Informazioni sulla Sicurezza del Sito di Emergenza

Nome commerciale/Modello: **Dispositivo Dentale Portatile/DU893**

Identificatore FSCA: **BfArM-Fallnummer: 10805/17**

Tipo di azione: **Inviare gli accessori ai distributori**

Allegato 1:

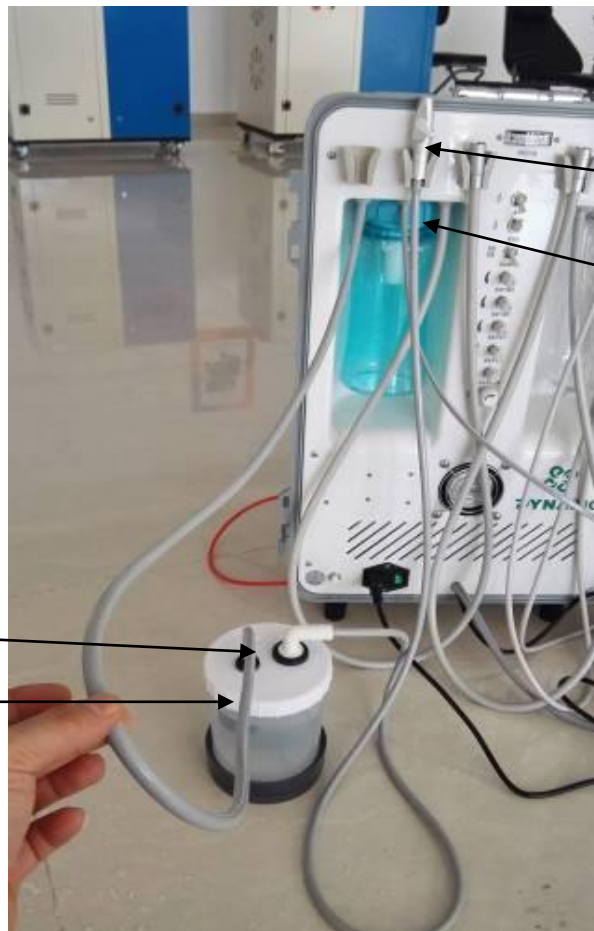
Quando si utilizza la cannula di aspirazione per la saliva, a causa dell'effetto della pressione dell'aria, acqua e aria entreranno nella bottiglia di raccolta dei rifiuti contemporaneamente, aria e acqua nebulizzata escono dai tre fori laterali nella parte superiore della bottiglia di raccolta rifiuti. Gas, acqua insanguinata e le secrezioni possono uscire dalla bottiglia di raccolta dei rifiuti. L'aria soffiata può contenere sostanze infettive come virus e batteri che possono essere inalate da persone vicine, come dentisti, infermieri, altri pazienti e possono causare infezioni crociate.

Fornire un set aggiuntivo di bottiglie di scarico come mostrato di seguito:

I clienti possono eliminare questo problema intervenendo come mostrato nelle illustrazioni

Fase 1: dopo che il cliente riceve la bottiglia di scarico, scollegare la testa della cannula di aspirazione dal tubo di aspirazione e inserire il tubo di aspirazione nella connessione della nuova bottiglia di scarico.

Fase 2: collegare la testa della cannula di aspirazione sul tubo di aspirazione aggiuntivo (che si collega poi alla bottiglia di scarico supplementare come da foto)
